Stellungnahme Nr. 1

7. Änderung des Bebauungsplans Nr. 24 S „Berg Seelscheid“

Bebauungsplan Nr. 24 S "Berg-Seelscheid"
hier: Beteiligung der Behörden und sonstigen Träger öffentlicher Belange im beschleunigten Verfahren gem. § 13a i.V.m. § 4 Abs. 2 BauGB

Aktenzeichen :
22.5-3-5382040-594/18

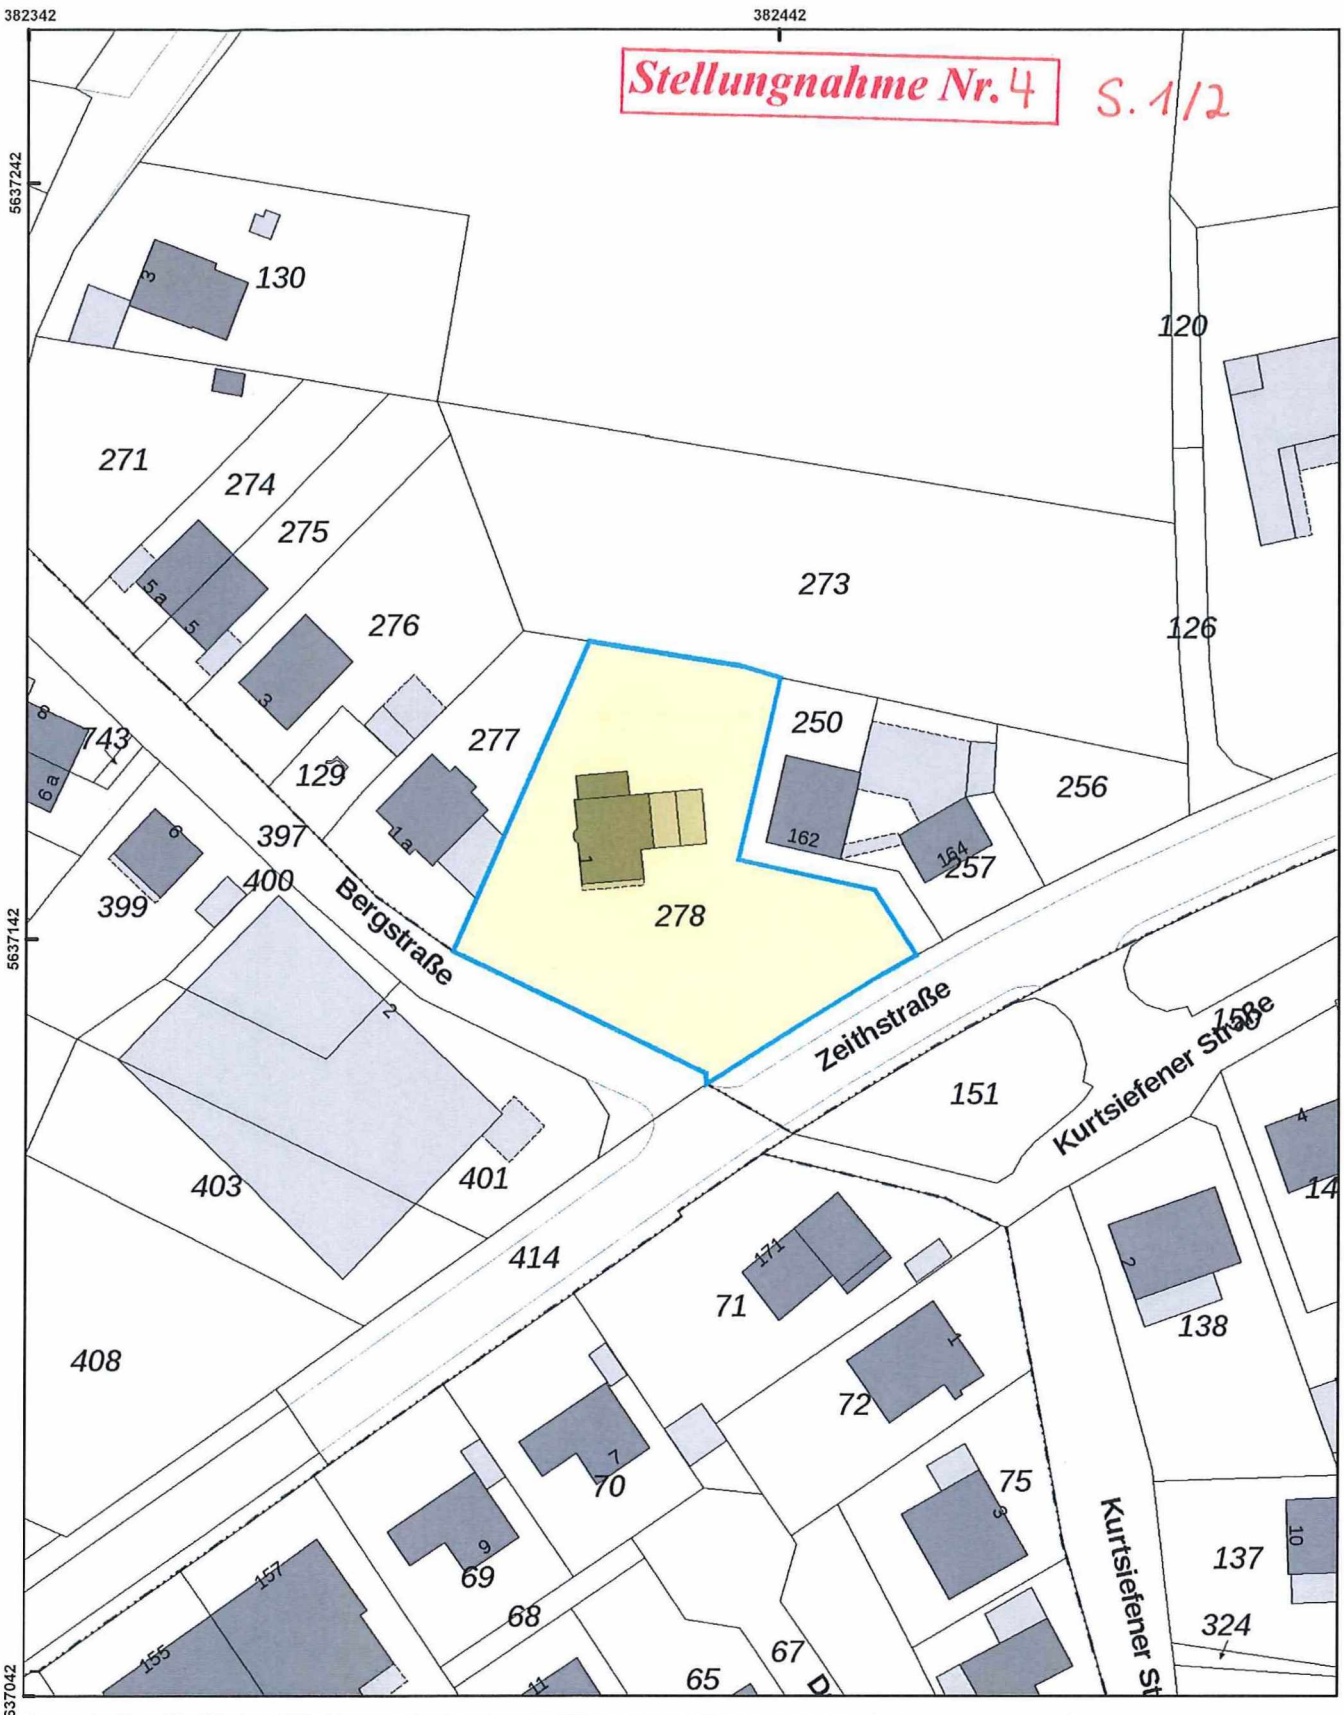
Luftbilder aus den Jahren 1939 - 1945 und andere historische Unterlagen liefern keine Hinweise auf das Vorhandensein von Kampfmitteln im beantragten Bereich. **Daher ist eine Überprüfung des beantragten Bereichs auf Kampfmittel nicht erforderlich.** Eine Garantie auf Kampfmittelfreiheit kann gleichwohl nicht gewährt werden. Sofern Kampfmittel gefunden werden, sind die Bauarbeiten sofort einzustellen und die zuständige Ordnungsbehörde oder eine Polizeidienststelle unverzüglich zu verständigen.

Erfolgen Erdarbeiten mit erheblichen mechanischen Belastungen wie Rammarbeiten, Pfahlgründungen, Verbauarbeiten etc. empfehle ich eine Sicherheitsdetektion. Beachten Sie in diesem Fall auf unserer Internetseite das *Merkblatt für Baugrundeingriffe*.

Aktenzeichen :
22.5-3-5382040-593/18

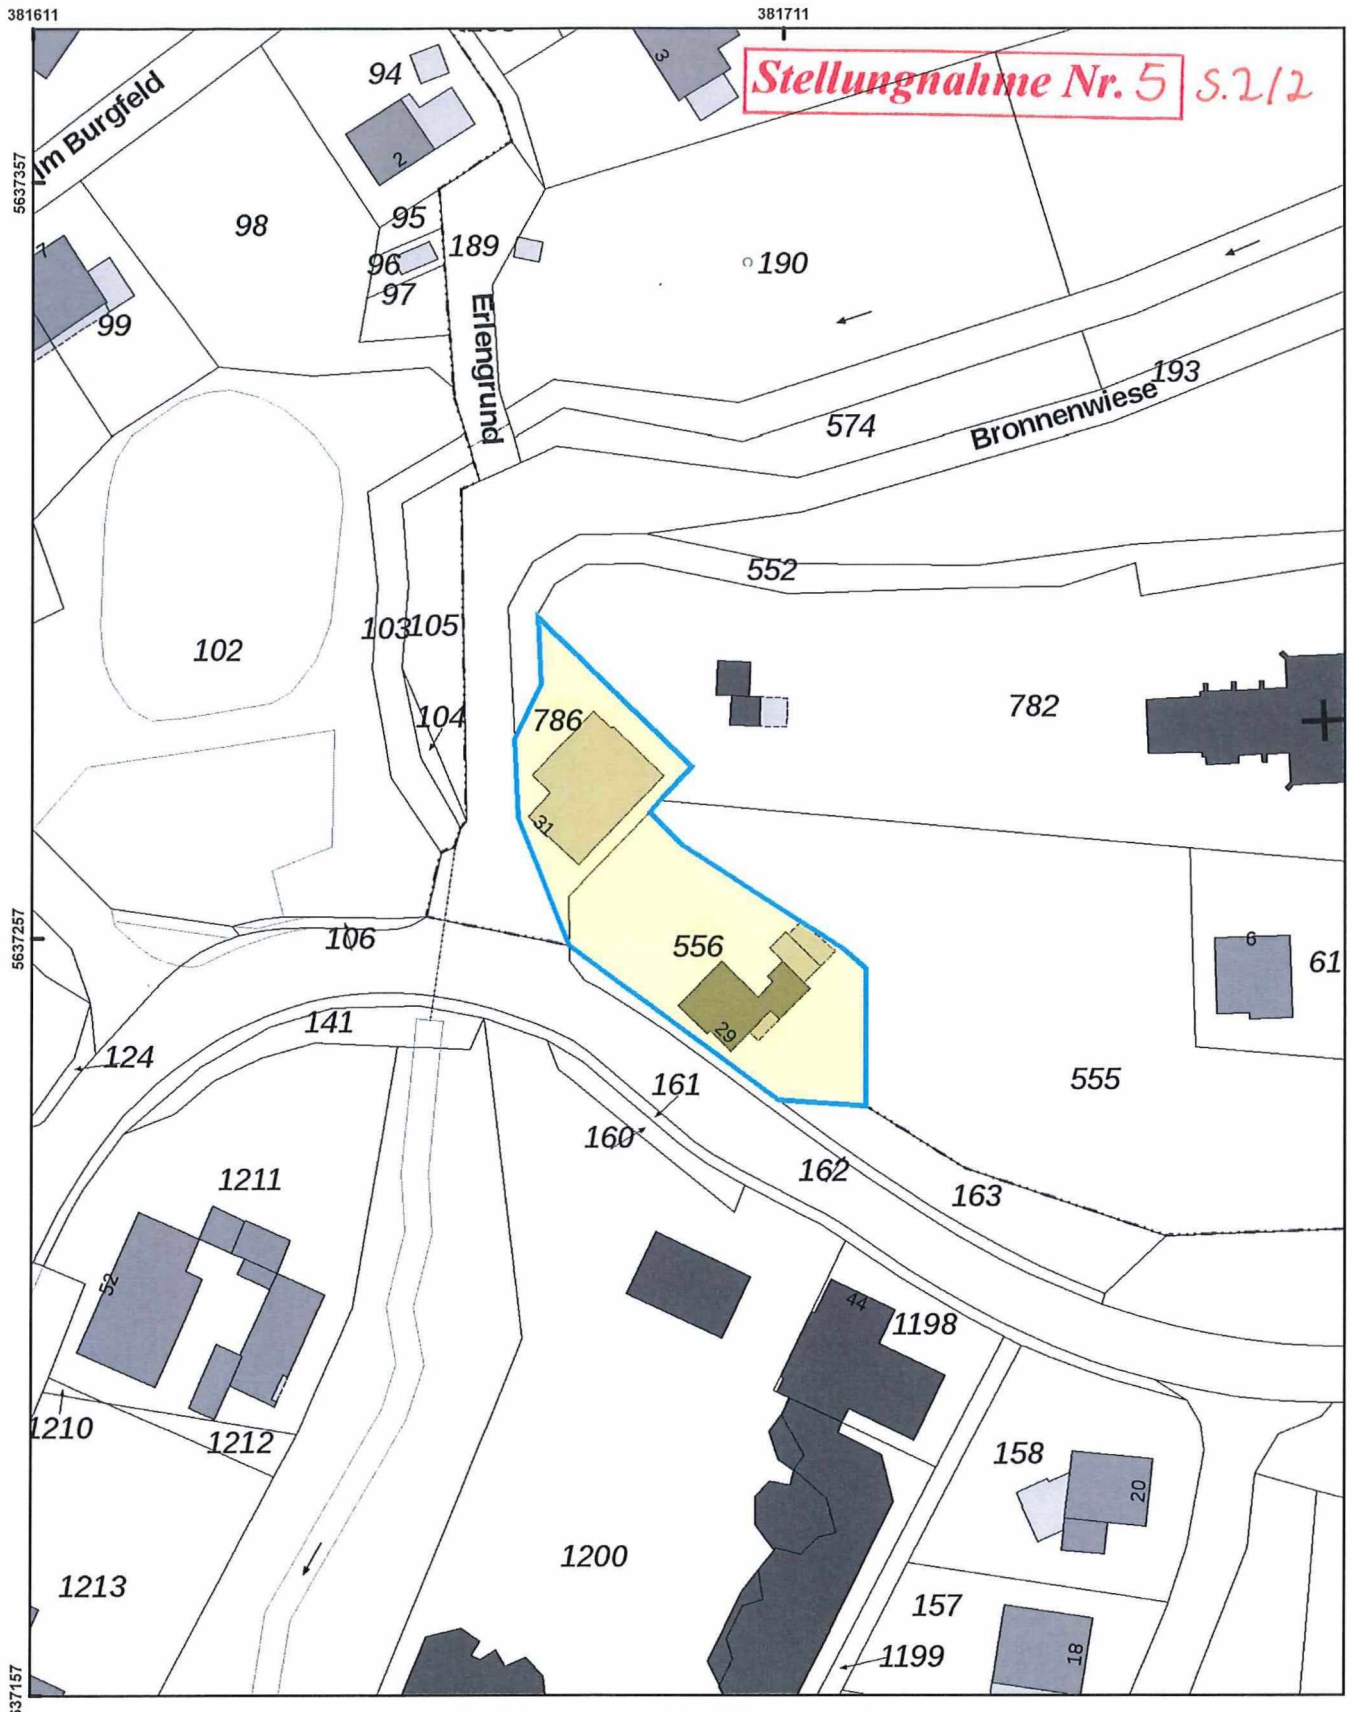
Luftbilder aus den Jahren 1939 - 1945 und andere historische Unterlagen liefern keine Hinweise auf das Vorhandensein von Kampfmitteln im beantragten Bereich. **Daher ist eine Überprüfung des beantragten Bereichs auf Kampfmittel nicht erforderlich.** Eine Garantie auf Kampfmittelfreiheit kann gleichwohl nicht gewährt werden. Sofern Kampfmittel gefunden werden, sind die Bauarbeiten sofort einzustellen und die zuständige Ordnungsbehörde oder eine Polizeidienststelle unverzüglich zu verständigen.

Erfolgen Erdarbeiten mit erheblichen mechanischen Belastungen wie Rammarbeiten, Pfahlgründungen, Verbauarbeiten etc. empfehle ich eine Sicherheitsdetektion. Beachten Sie in diesem Fall auf unserer Internetseite das *Merkblatt für Baugrundeingriffe*.
